# 23. Änderung Flächennutzungsplan, Windkraft Abwägung öffentliche Auslegung

## Bebauungsplan Klappfeld

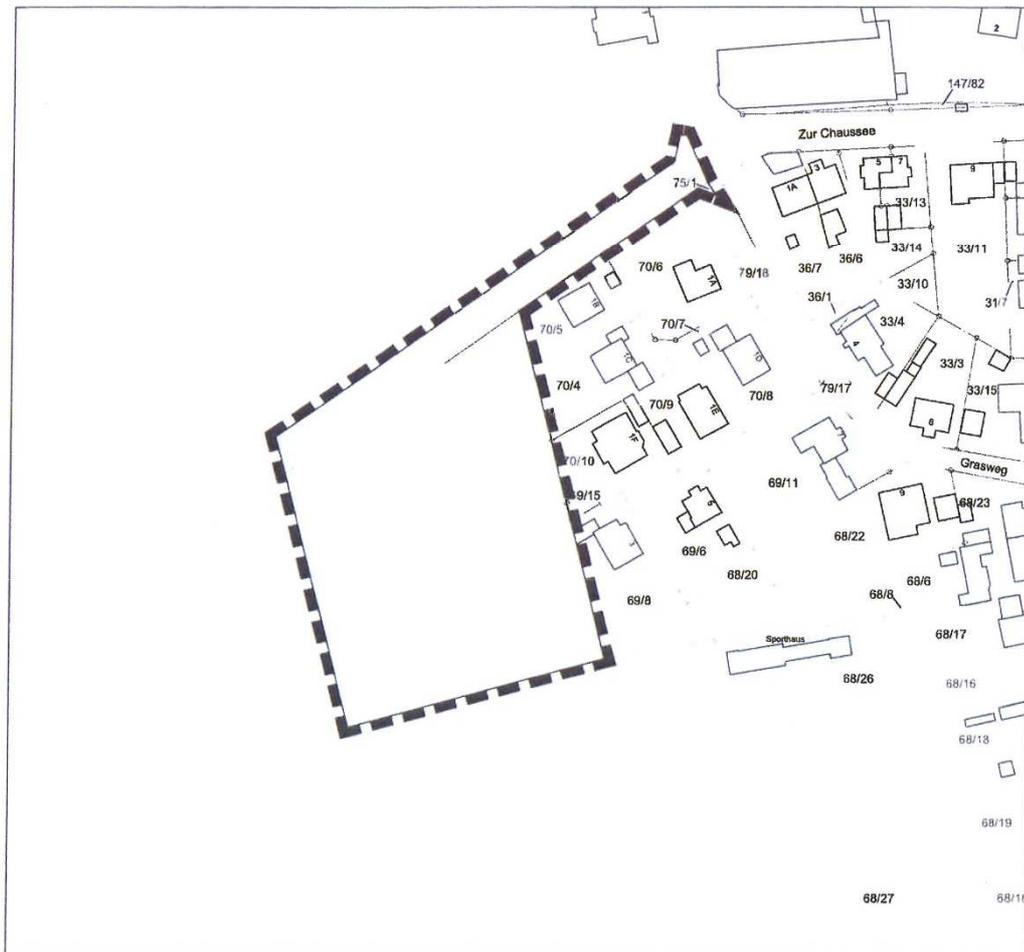
Ich weise außerdem daraufhin, dass zwischenzeitlich ein Aufstellungsbeschluss für den Bebauungsplan „Klappfeld“ westlich der Ortslage von Bründeln gefasst wurde. Ich übersende ihnen anliegend den entsprechenden Geltungsbereich. Der Satzungsbeschluss für den Bebauungsplan soll bis zum Ende des Jahres gefasst werden. Da der Abstand des geplanten Wohnbaugebietes zu dem Sondergebiet Windkraftenergie den von Ihnen definierten Mindestabstand von 750 m unterschreiten wird, fordere ich Sie auf, den Abstand zu erhöhen. Ich weise daraufhin, dass auch der heutige südliche Ortsrand der Ortschaft Algermissen nicht als Abstandskriterium herangezogen wird, sondern eine zukünftige Entwicklungsmöglichkeit berücksichtigt wird. Das gleiche Argument gilt für den Mindestabstand zum westlichen Ortsrand der Ortschaft Bründeln.

Die Planung der Konzentrationsfläche war der Gemeinde Hohenhameln seit Frühjahr 2018 bekannt. Damals hat sie mit Schreiben vom 15.5.2018 darauf hingewiesen, dass „Gespräche über eine Ausweisung von Bauland im Westen von Bründeln geführt worden“ seien. Im Wissen um die Planung auf Algermissener Gebiet hat die Gemeinde Hohenhameln nach eigener Aussage einen Aufstellungsbeschluss (ohne Datum) für ein Wohngebiet gefasst, für die der Satzungsbeschluss Ende des Jahres 2021 erwartet wird. Nachdem für die Planung in Algermissen die öffentliche Auslegung abgeschlossen ist und der Feststellungsbeschluss ansteht, kann auf eine Planung Hohenhamelns, deren Rechtskraft frühestens in einem halben Jahr anstehen könnte, keine Rücksicht genommen werden. Ein Vorrang der zukünftigen Hohenhamelner Planung, an den sich die Gemeinde Algermissen bereits heute halten müsste, ist unter diesen Voraussetzungen nicht zu erkennen.

Die betroffene Flächengröße des Konzentrationsbereichs beträgt ca. 1,75 ha. Eine Änderung würde zu einer erneuten öffentlichen Auslegung führen.
